Mission régionale d'autorité environnementale
OCCITANIE

Avis
**sur le projet de construction de l'usine de traitement d'eau
potable de Cahors (Lot)**

N°MRAe : 2023APO148

Avis émis le 21 décembre 2023

Figure 2 : plan de masse de l'usine de traitement de l'eau potable (source : étude d'impact)

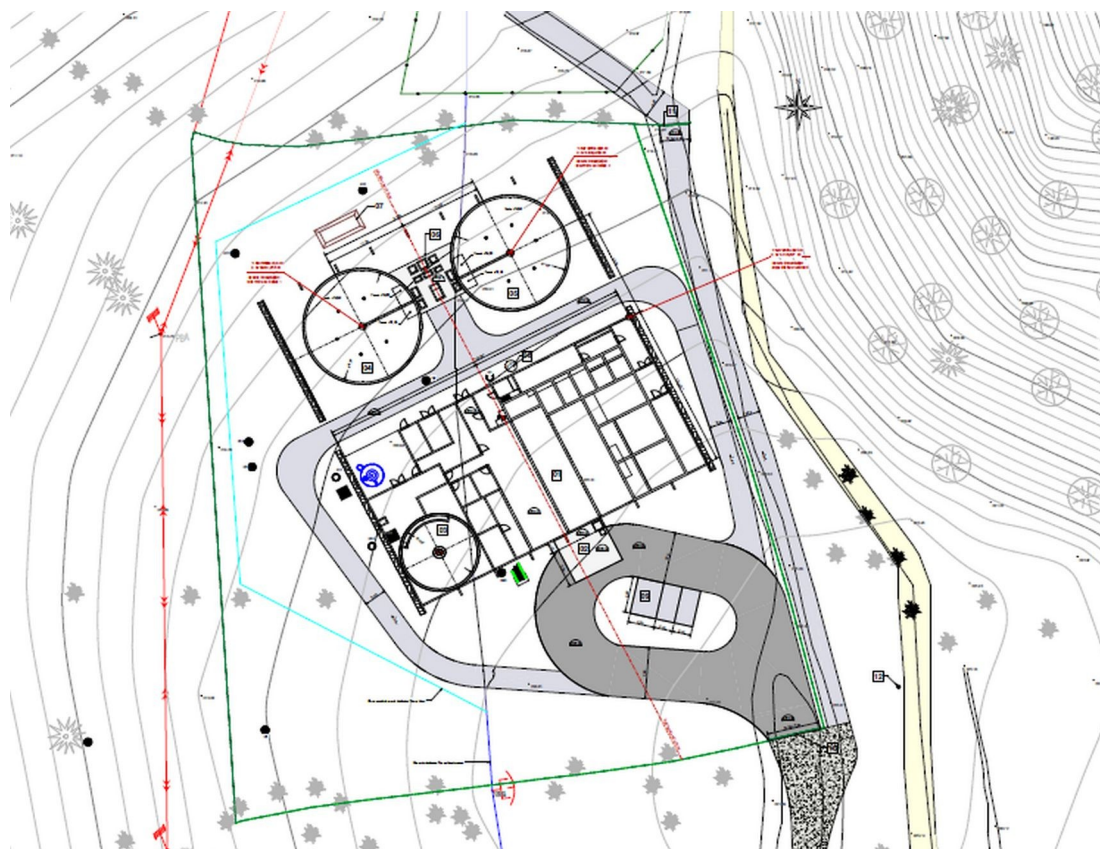
Par ailleurs, le dossier comporte une analyse de variantes techniques concernant la filière de traitement de l'usine. Trois variantes sont étudiées (charbon actif en micrograins + filtre bicouche + UV, décantation + charbon actif en poudre + filtre à sable + UV et charbon actif en poudre + ultrafiltration). Les trois scénarios sont analysés au regard de leurs efficacités techniques, contraintes techniques d'exploitation, coûts et impacts environnementaux (perte en eau, emprise au sol). La solution retenue (charbon actif en poudre couplé à l'ultrafiltration) pré-

sente une emprise au sol équivalente aux autres scénarios et une perte en eau supérieure. La MRaE note également que la comparaison n'intègre pas les éléments en termes de consommation de réactifs ou de consommation d'électricité. Ainsi, elle considère que la démonstration que la solution retenue est celle de moindre impact environnemental n'est pas complètement étayée.

La MRaE recommande de mieux justifier le choix de la solution retenue concernant la filière de traitement, en justifiant les pertes en eau très supérieures pour la variante retenue et en prenant en compte les critères environnementaux, de consommation de réactifs et d'électricité.
